DETERMINAZIONE DEL DIRIGENTE SERVIZIO VIA/VINCA 15 novembre 2024, n. 728

[ID VIP 12532] - Progetto di un impianto agrivoltaico denominato "ASCOLI GT8", di potenza pari a 41,143 MW e delle relative opere di connessione alla RTN, da realizzarsi nei Comuni di Ascoli Satriano (FG) e Castelluccio dei Sauri (FG).

Istanza per il rilascio del Provvedimento di VIA statale ex art. 23 del D.lgs. n. 152/2006 e ss.mm.ii.

REGIONE PUGLIA
DIPARTIMENTO AMBIENTE, PAESAGGIO E QUALITA' URBANA
SEZIONE AUTORIZZAZIONI AMBIENTALI
 Relazione tecnica a supporto dell'istruttoria sul progetto
ID_VIP 12532

Figura 3 – Interferenze dell'area di progetto con la Rete dei Tratturi

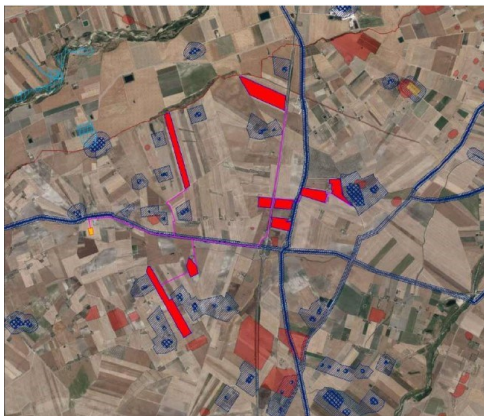
Di seguito si individuano i tratturi sottoposti a tutela che ricadono nell'area di progetto.

L'area dei Lotti 2, 5 e 8 non è idonea, mentre l'area dei Lotti 1 e 9 è idonea ai sensi dell'art. 20, co.8, lett. c-quater del D. Lgs.199/2021.

Figura 4 - PPTR Impianto in progetto nel Comune di Ascoli Satriano

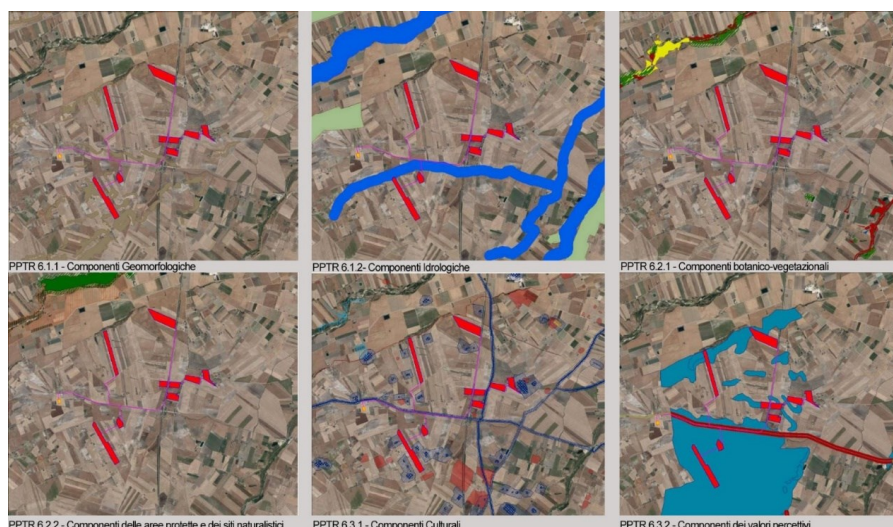
Inoltre, si precisa che l'area di impianto **ricade nelle aree tutelate ai sensi del PPTR**, in particolare nelle aree della componente idrologica, altri elementi tutelati dal D.lgs. 42/2004 art. 142 lett. c), rappresentate dai torrenti Cervaro e Carapelle con il loro buffer di 150 m.

Figura 5 - Ubicazione delle aree di impianto rispetto alle aree non idonee ex R.R. 24/2010

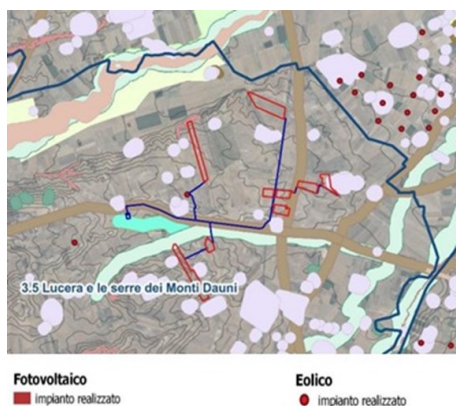
L'area di progetto, riferita alle recinzioni dell'impianto di produzione, **RICADE PARZIALMENTE**:

- nell'area di 150 m di un corso d'acqua;
- in un'area a pericolosità idraulica individuata dagli elaborati del PAI Puglia;
- in aree non idonee relative a Segnalazioni della Carta dei Beni;

- nell'area buffer di 100 m relativa a un tracciato tratturale.

Si precisa che, il progetto esclude le porzioni delle aree di impianto ricadenti in aree non idonee dall'installazione dei pannelli FV.
